<b>Title: Kondensator Cavalon</b>		<b>Kategorie:</b>  <b>A - Sicherheitskritisch</b> <b>B - Wichtig</b> <b>C - Vorteilhaft</b>
<b>AG-SB-2018-02-B-DE</b>	<b>Gültigkeit</b>	
<b>Betroffene Fluggeräte:</b> Cavalon mit einer Super B Batterie, an denen das Service Bulletin AG_MI_2014_05_C nicht ausgeführt wurde	<b>Betroffene Werknummern:</b>	
Auf das angegebene oder nachfolgende Problem wird im Wartungshandbuch Manufacturer Maintenance Manual (MMM) in letztgültiger Ausgabe verwiesen.		Siehe AutoGyro Webseite
<p>Dieses Formular ist eine Reaktion von AutoGyro GmbH auf ein bei Wartungsarbeiten gefundenes Problem, welches eine Eingrenzung oder Korrektur erfordert, bzw. eine Service-Information über Flugzeugmodifikationen. Unterstützung erhalten Sie bei AutoGyro unter Tel.: 49(0)5121 88056-00, oder Email: <a href="mailto:airworthiness@auto-gyro.com">airworthiness@auto-gyro.com</a>.</p>

Es ist ein Fall mit einer defekten Super B Batterie (Lithium-Ionen-Technik) aufgetreten. Dieser Fehler tritt nicht bei ausgeführtem Service Bulletin AG\_MI\_2014\_05-C „Kraftstoffpumpenrelais“ auf. Das Ziel dieses SB ist eine Kontrolle durchzuführen, ob der Kondensator bereits verbaut wurde und diesen gegebene

Bild 1: Sicherungsträger (a), kein Kondensator

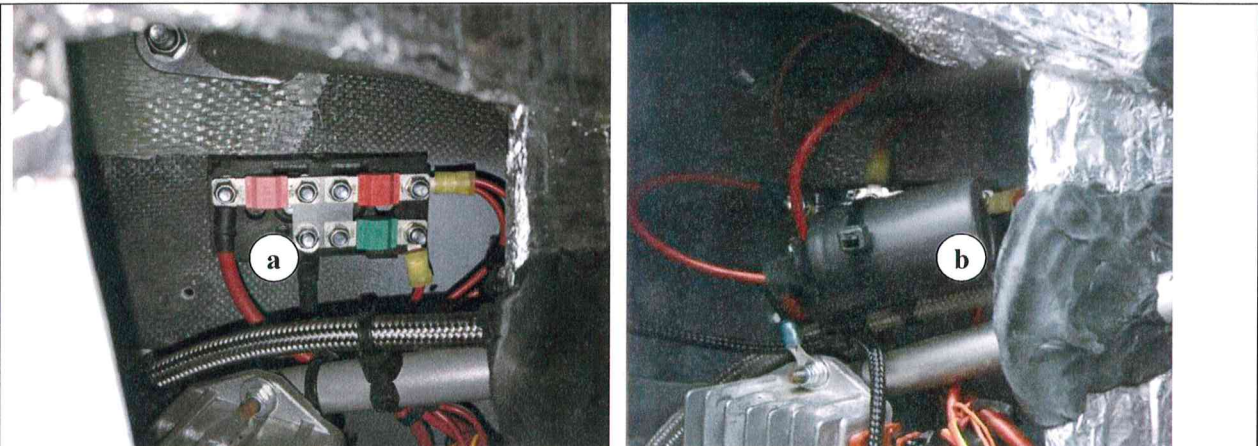
Kontrolle, ob ein Kondensator bereits verbaut ist (siehe Bild 1 und 2)

Bild 2: mit Kondensator (b)

Ist ein Kondensator bereits vorhanden, sind keine weiteren Aktivitäten notwendig

Ist kein Kondensator installiert, muss dieser wie folgt nachgerüstet werden:

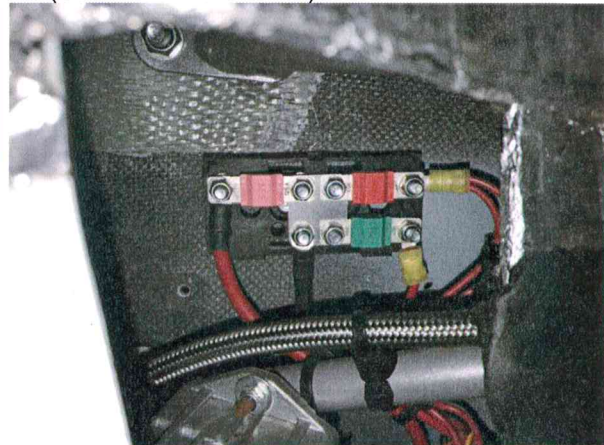
1. Luftfilter entfernen
2. Minuspol von der Batterie entfernen.
3. Sicherungsträger von der Brandwand entfernen (Schrauben entfernen)

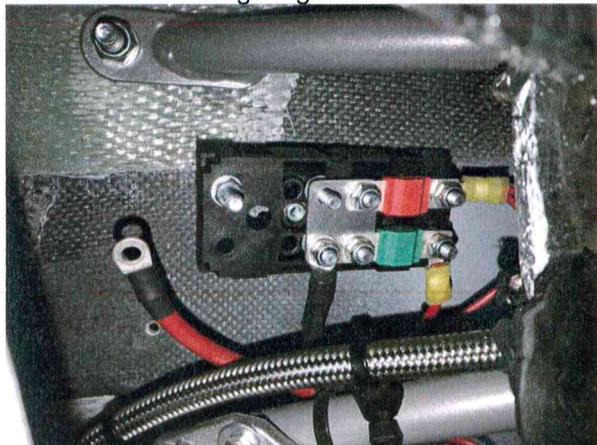
4. Am Sicherungsträger das Kabel oben links entfernen

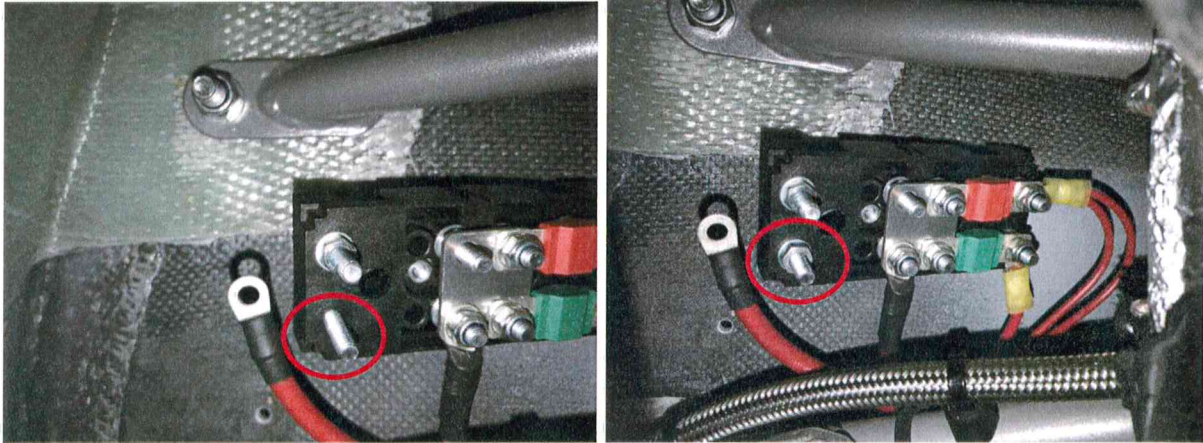
5. Am Sicherungsträger unten links Schraube M5x25 von hinten durchstecken und mit Unterlegscheibe (U5) und Mutter (M5) befestigen.  
Vorsicht beim Anziehen der Schraube um den Kunststoffträger nicht zu zerbrechen!

6. Sicherungsträger wieder an der Brandwand anbringen und Schrauben mit Loctite blau sichern

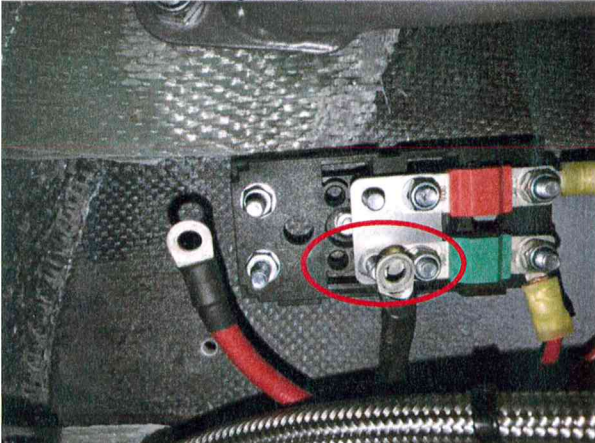
7. Am Sicherungsträger (Mitte links unten) Batterieleitung lösen

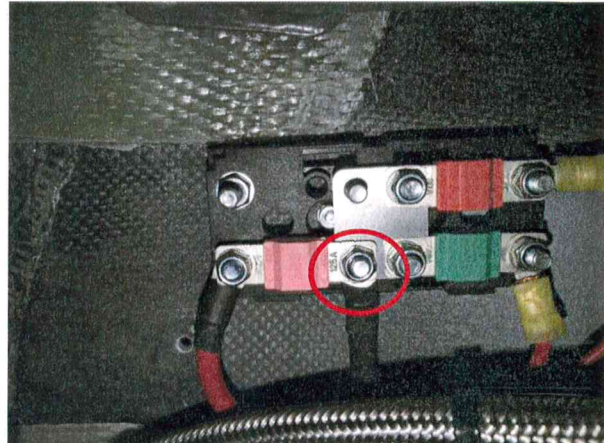
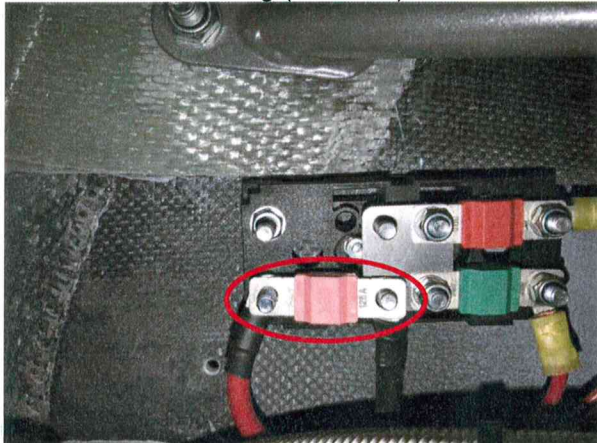
8. 125A-Sicherung (Anlasser) einsetzen und festschrauben

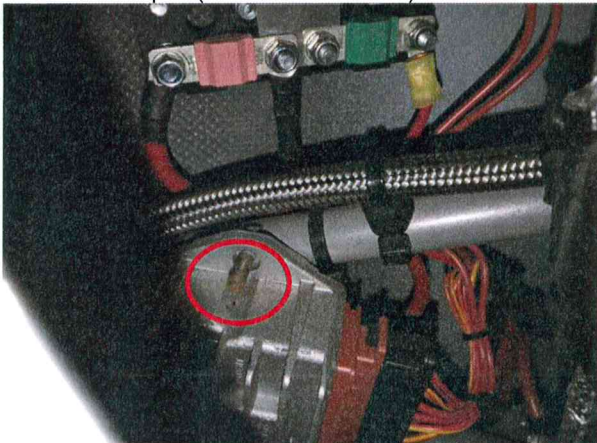
9. Minuspol (schwarzes Kabel) des Kondensators an der Ladereglerbefestigung anbringen

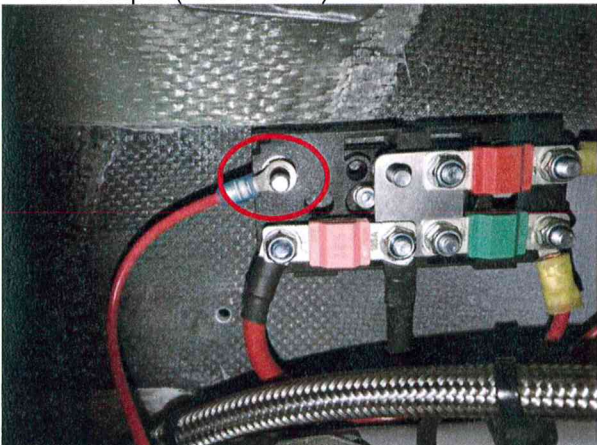
10. Pluspol (rotes Kabel) des Kondensators an Sicherungsträger oben links anbringen

11. 10A-Sicherung aufstecken und befestigen

12. Kondensator befestigen
